Voorbereiding
Stuurgroep HWBP
Noordelijke Maasvallei
25 oktober 2017

Stuurgroep Noordelijke Maasvallei

‘Dijkwandeling’
11 oktober 2017

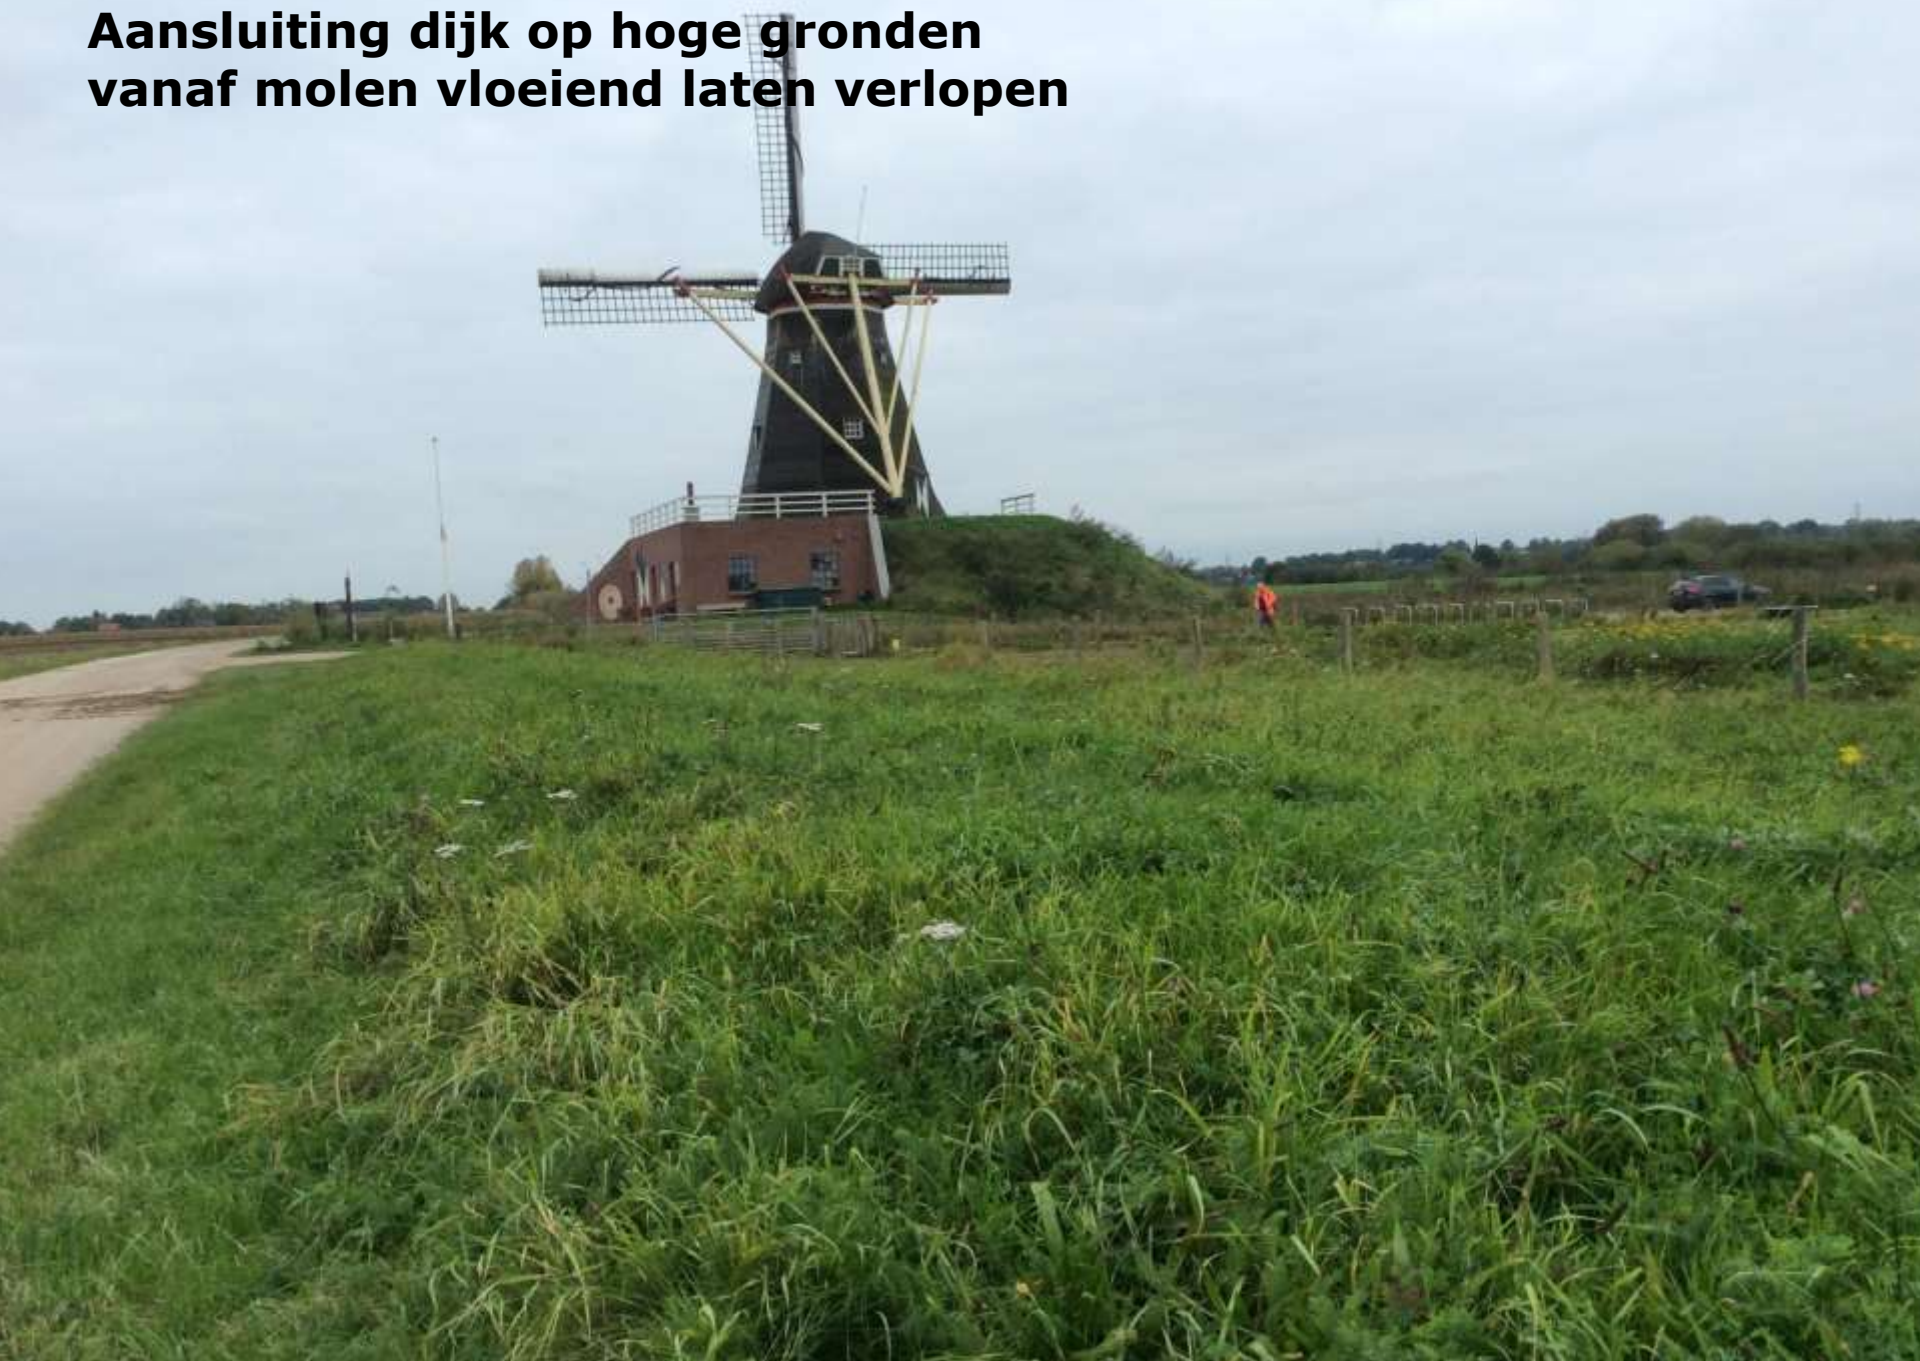
**Aansluiting dijk op hoge gronden
vanaf molen vloeiend laten verlopen**

**Huidig wegtracé handhaven en dijk
richting Maas aanleggen**

**Nieuwe dijkhoogte 21.90 + NAP
Kruinhoogte weg?**

Tracé vloeiend verleggen

**Dijk rechtdoor aanleggen
i.v.m. bergbezinkbassin
En 'flessenhals'**

**Langs of gedeeltelijk bestaand
Tracé benutten?**

**Niet afbuigen richting Beekstraat
Maar steilrand opzoeken**

**Dwars door berkenbos en gedeeltelijk bestaand tracé
Volgen of er langs aanleggen?**

**Hoe hoog ligt kruin weg
t.o.v. hoogte bestaand tracé?**
